Modulo per la presentazione delle osservazioni per i piani/programmi/progetti sottoposti a procedimenti di valutazione ambientale di competenza statale

ID: Codice procedura (ID_VIP/ID_MATTM): 12691

“Progetto di un impianto eolico denominato “Pitigliano” ubicato nei comuni di Pitigliano (GR) e Sorano (GR) costituito da 20 (venti) aerogeneratori di potenza nominale 7,0 MW per un totale di 140,0 MW con relative opere connesse ed infrastrutture indispensabili”

TESTO DELLE OSSERVAZIONI

Immagine 1. Vincoli ex art. 136 del CBC dal PIT della Regione Toscana e zona approssimativa dove è progettato l'impianto industriale.

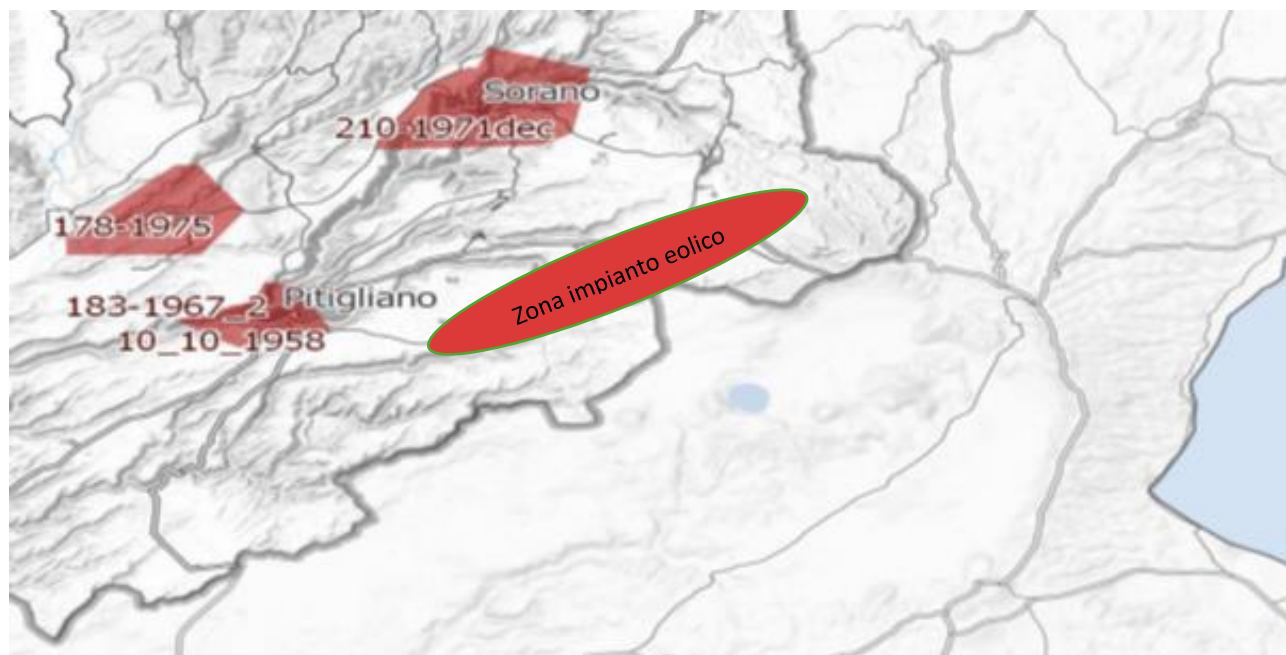
Inoltre, come sostiene la Proponente parte dell'impianto si verrebbe a trovare a 3,5 km dal centro abitato di Sorano. Infatti, tre degli aerogeneratori WTG 08, 09, 10 sono addirittura all'interno delle fasce di rispetto dei 3 km del suo vincolo paesaggistico di notevole interesse pubblico ex art 136 del CBC. Si evidenzia che così si crea

un'ulteriore incompatibilità con la tutela del Paesaggio.

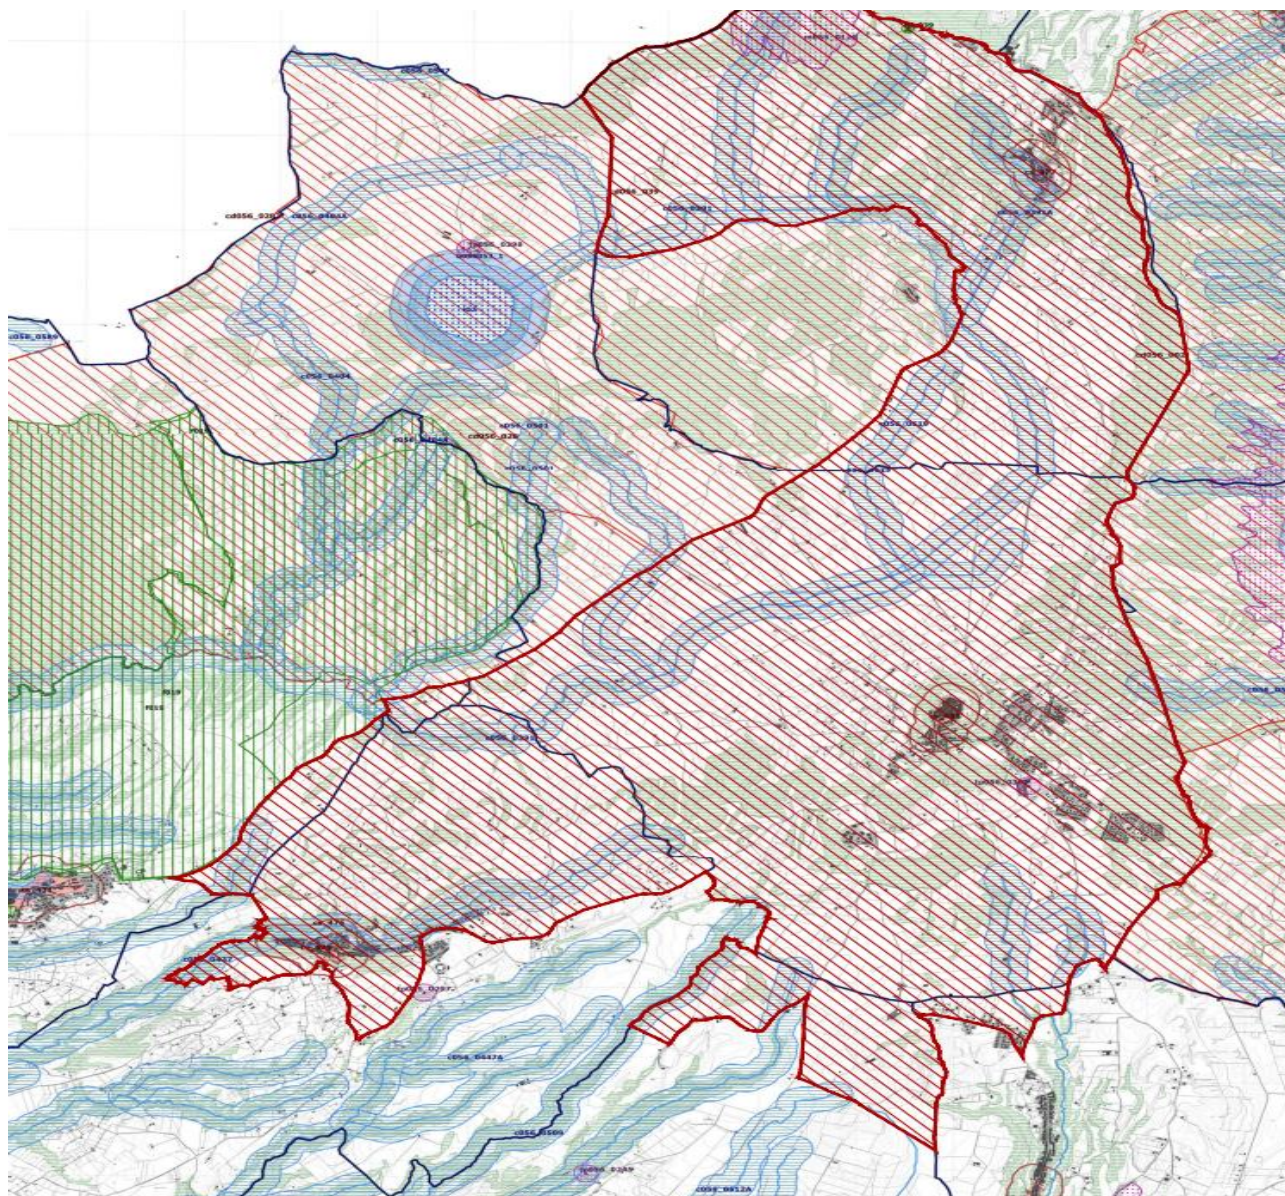
Come è illustrato nell'immagine si ribadisce che l'impianto industriale "Pitigliano" ricade completamente all'interno delle fasce di rispetto dei due vincoli di notevole

interesse pubblico e lambisce quelle di un terzo vincolo e quindi come affermato dal Consiglio di Stato nelle sentenze citate, l'impianto è insediato in area non idonea ai sensi dell'art. 20 comma 8 lettera c quater del D.Lgs. n. 199/2021 e ss.mm.ii al contrario di quanto sostiene la proponente.

Immagine 3. Cumulo di una parte di impianti eolici, fotovoltaici e geotermici industriali in progettazione ed esistenti intorno all’eolico industriale “Pitigliano”.

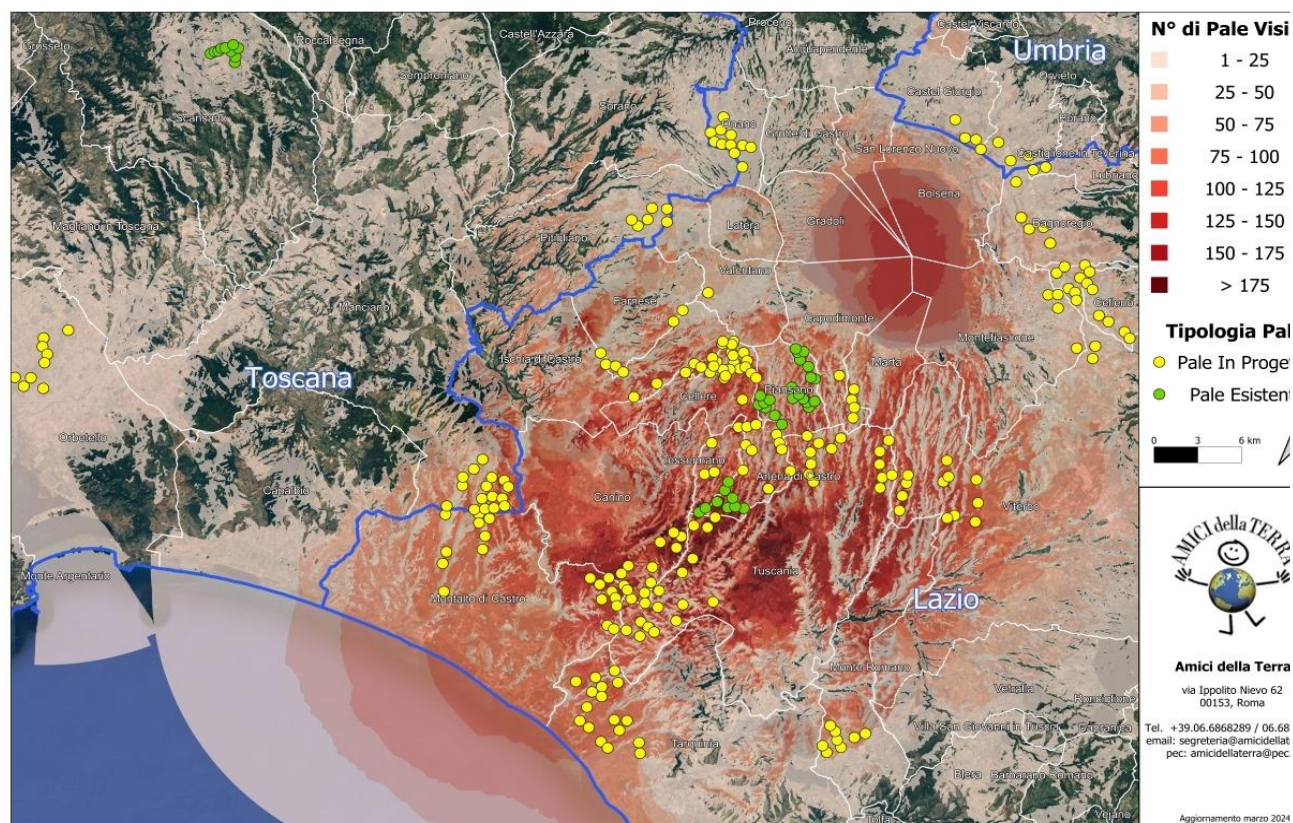
Beni Culturali “*Ambito paesaggistico, geologico e geomorfologico dell’orlo della caldera di Latera ...*” Non vengono nemmeno citati gli impianti eolici in progetto al MASE, il “Rempillo” (6 aerogeneratori) e un altro in verifica amministrativa di 14 aerogeneratori e 72, 6 MW. Ad oggi nei territori di Pitigliano, Sorano e in quello limitrofo potenzialmente potrebbero essere insediati 40 aerogeneratori alti 200 metri e larghi 170. Ma la proponente non cita neanche altri impianti che creerebbero il cumulo e quindi maggiore impatto. Infatti, sul territorio della “Città del Tufo” (Sorano e Pitigliano) impatterebbero anche l’impianto eolico “Montarzo” di Onano con 13 aerogeneratori con le dimensioni ricordate, l’altro eolico industriale nel territorio di Valentano con sette aerogeneratori (stesse dimensioni), gli impianti di Farnese con un minieolico di 3 Torri alte 60 metri già installate in località Poggio del Crognolo e l’impianto eolico industriale “Vallerosa” (7 aerogeneratori alti 200 metri e larghi 158 metri) in procedura VIA presso la Regione Lazio. Inoltre, altri impianti del minieolico già presenti a Valentano, Cellere e Piansano e due progetti eolici industriali con le stesse dimensioni (200 m x 170 m) nel Comune di Ischia di Castro. La valutazione del cumulo non prende neanche in considerazione gli impianti industriali di fotovoltaico e agrivoltaico in progetto a Farnese, Valentano, Ischia di Castro, Cellere. L’impianto geotermico in procedura Via al MASE, progettato nella Caldera di Latera. Quindi è stata effettuata una valutazione del potenziale impatto cumulativo non veritiera a dispetto di quanto affermato dalla proponente che sostiene di aver preso in considerazione uno spazio di 10 km intorno al suo impianto per gli impatti che si creerebbero.

OSSERVAZIONE N.12

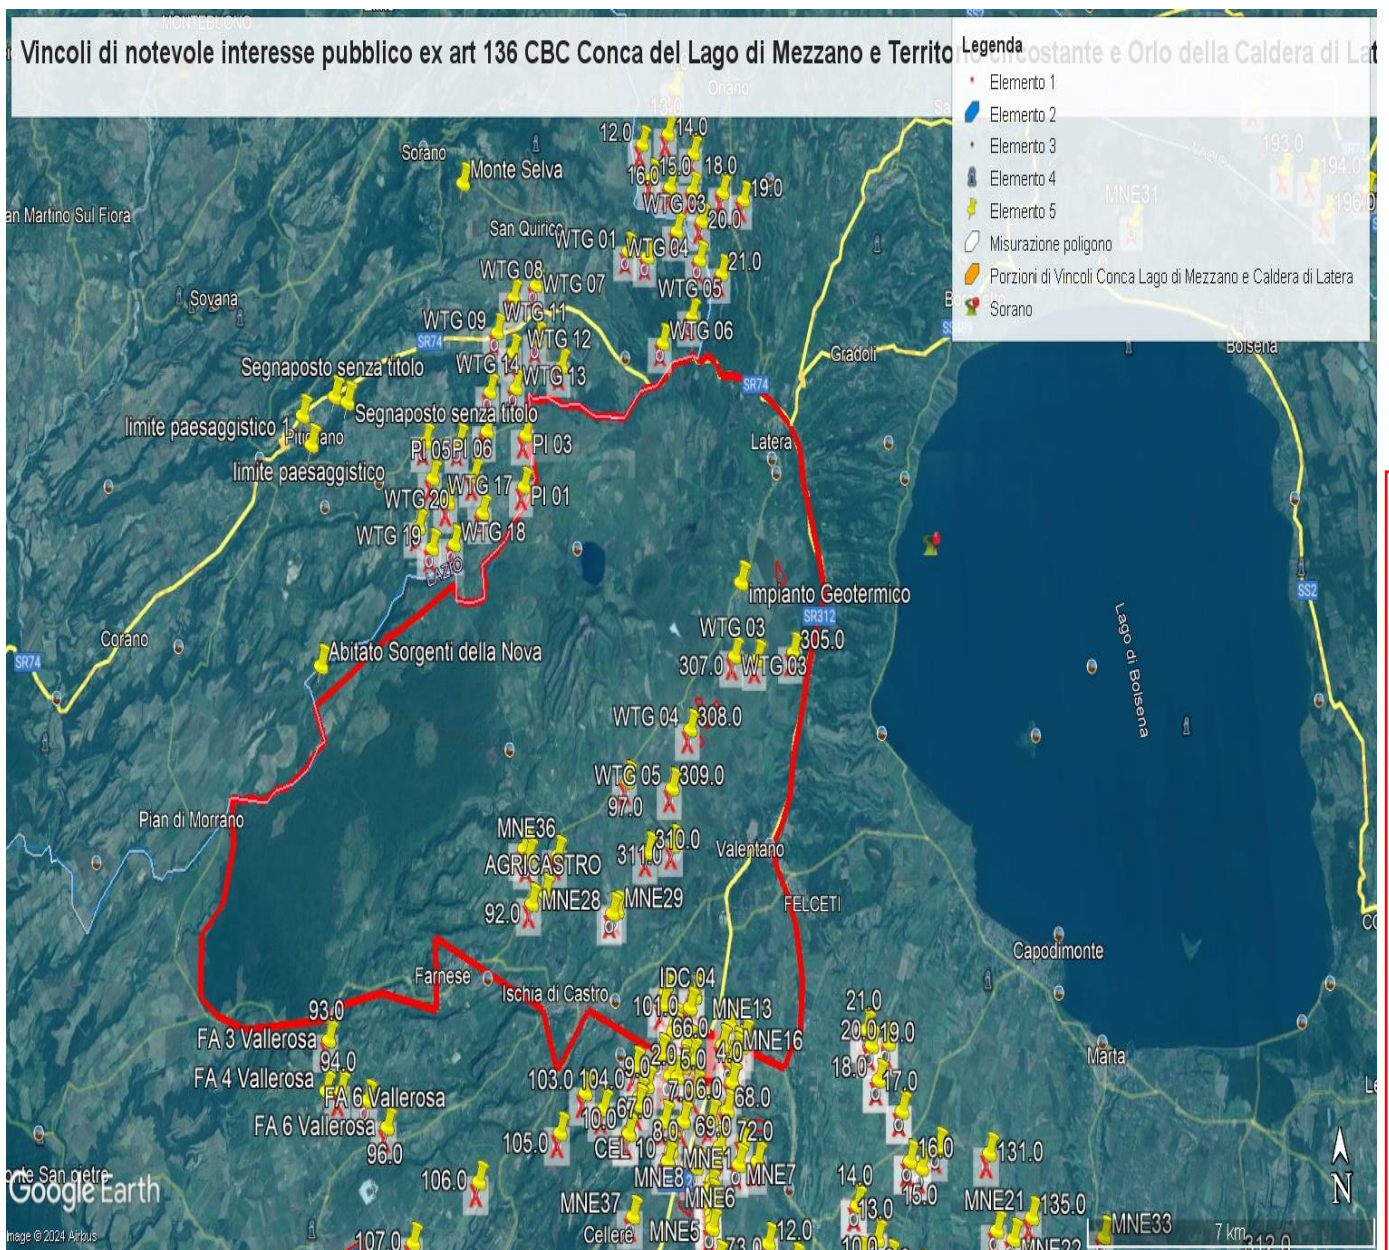
- 1) Lo studio presentato dal proponente nel "Report anemologico" si è basato su dati di parametri meteorologici estratti da un modello di rilevamento virtuale Virtual Met Mast (Vortex ERA - 5 series). Lo studio non riporta che tale modello sia stato validato con misure in sito. Una validazione del modello con misure rilevate sul posto per almeno un anno/ un anno e mezzo dovrebbe essere necessaria per garantire l'accuratezza della produzione energetica stimata.

- 2) Lo studio presentato nel "Report anemologico" riporta valori incoerenti di produzione energetica lorda e netta.
 - a. Nel paragrafo 5.2, Energy calculation, si stabilisce che usando il software Open Wind e il Wake Model Deep Array Eddy Viscosity, la produzione lorda dell'impianto risulta essere di 146,97GWh/anno, la produzione netta 143,59GWh/anno.

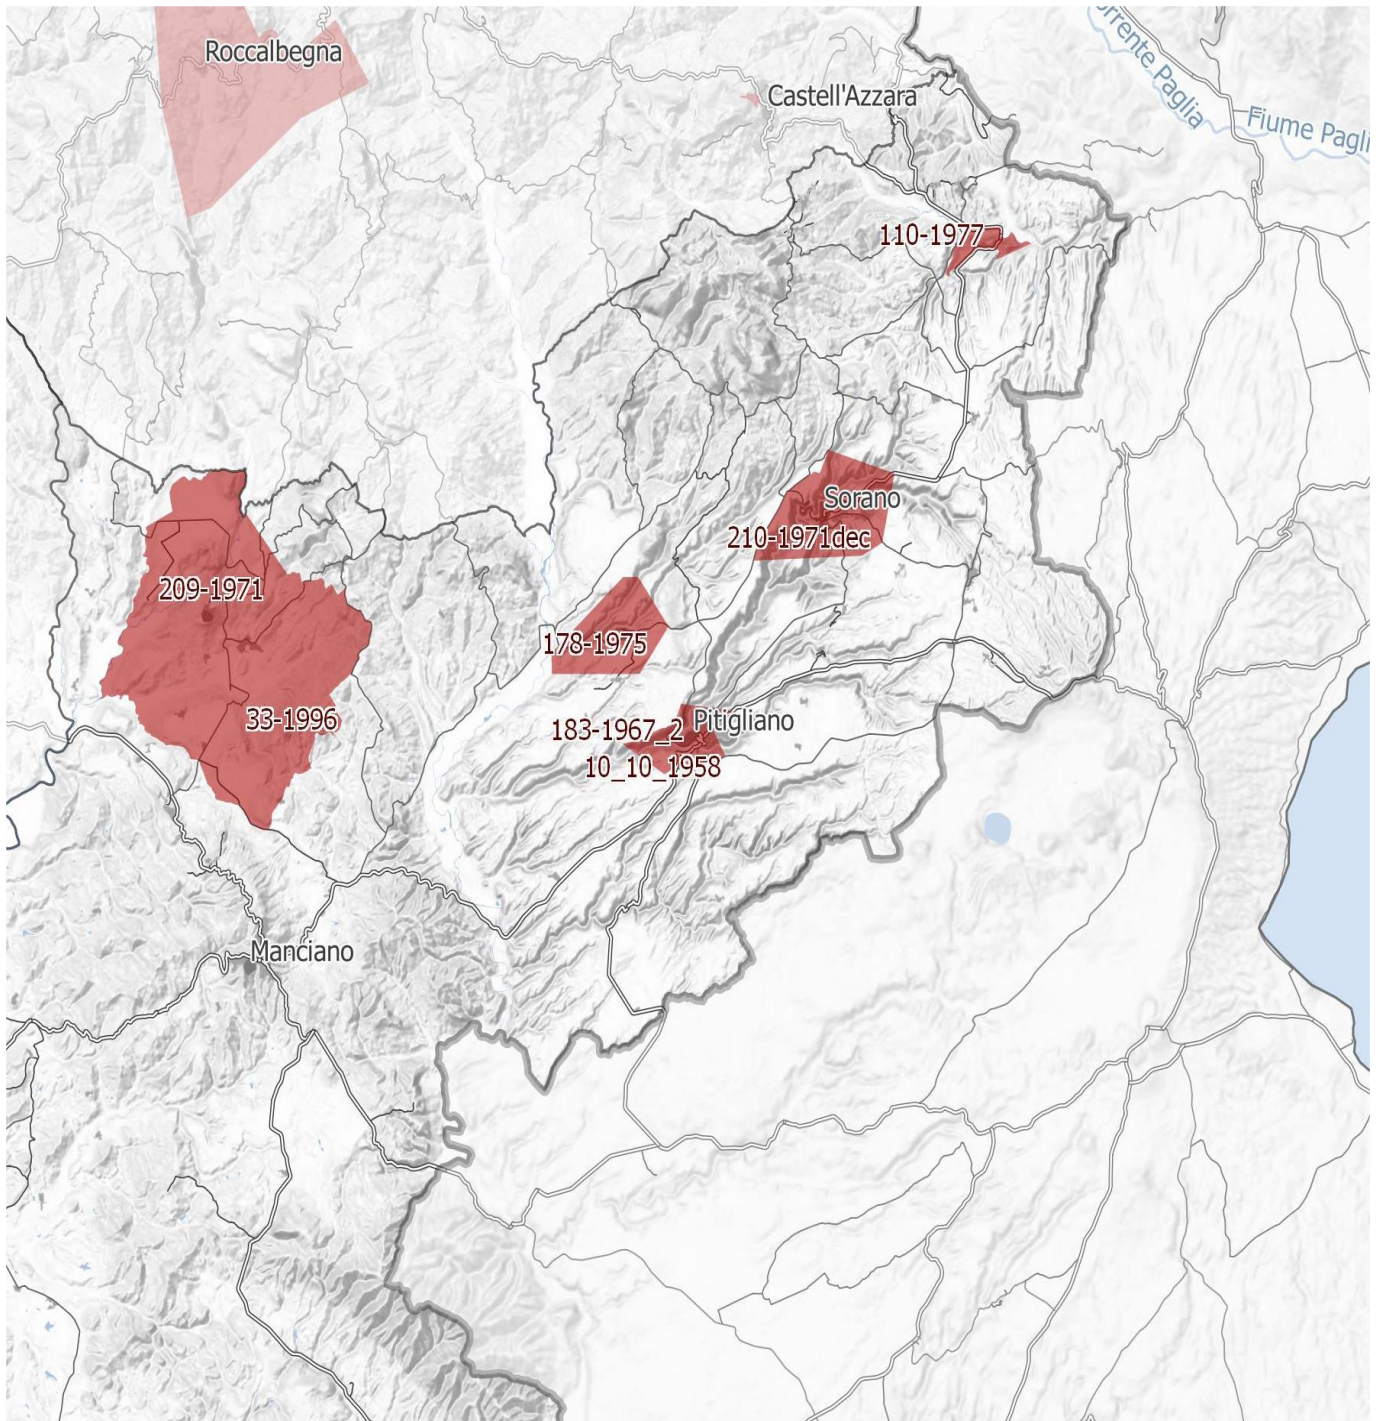
IMMAGINE n. 4 Si evidenzia che i tre aerogeneratori WTG 07, WTG 08 e WTG 09 impattano con il vincolo paesaggistico di notevole interesse pubblico del Centro Storico di Sorano. Il WTG 07 si troverebbe a 2828 m, WTG 08 2504 e WTG 09 2990. Il cavidotto dell'impianto invece impatta in buona parte del Vincolo paesaggistico ex art. 136 del CBC del Centro Storico di Pitigliano.
